改善箇所説明図

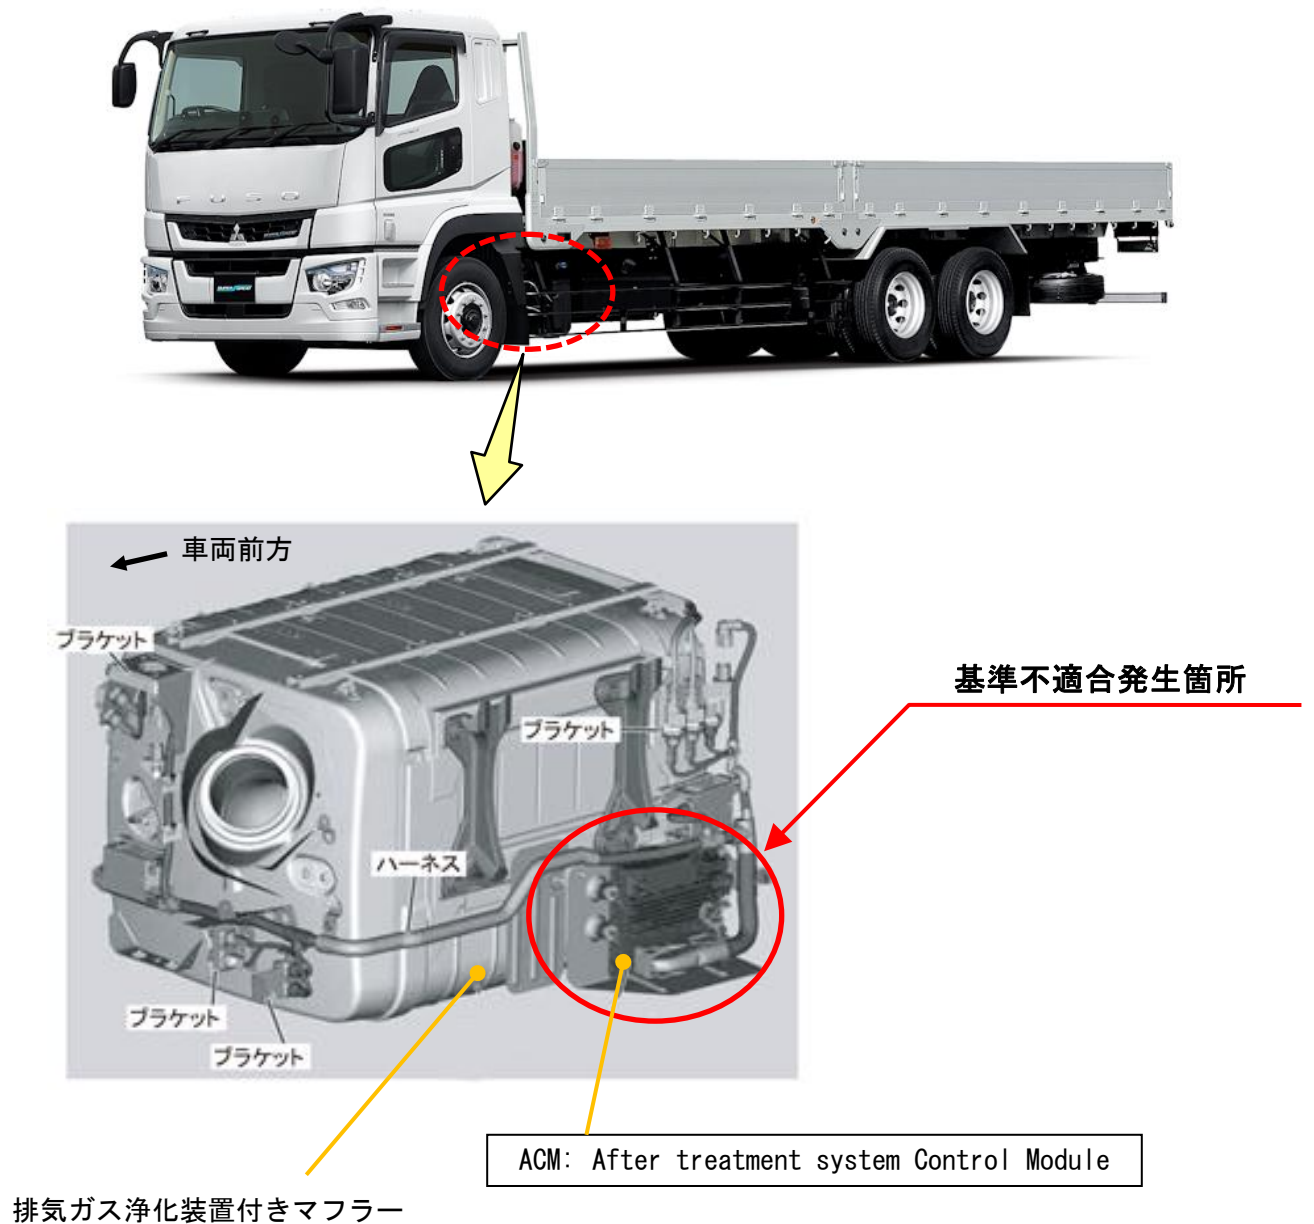
6R20 型エンジンを搭載した 19 年式大型トラックの一部車種において、排出ガス発散防止装置制御端末 (ACM) のプログラムが不適切なため、故障診断が正しく行われない。

全車両、排出ガス発散防止装置制御端末 (ACM) のプログラムを正規品に書換える。

識別 : 作業完了車には、ステアリングコラム裏のブラケット側面に青色ペイントを塗布する。
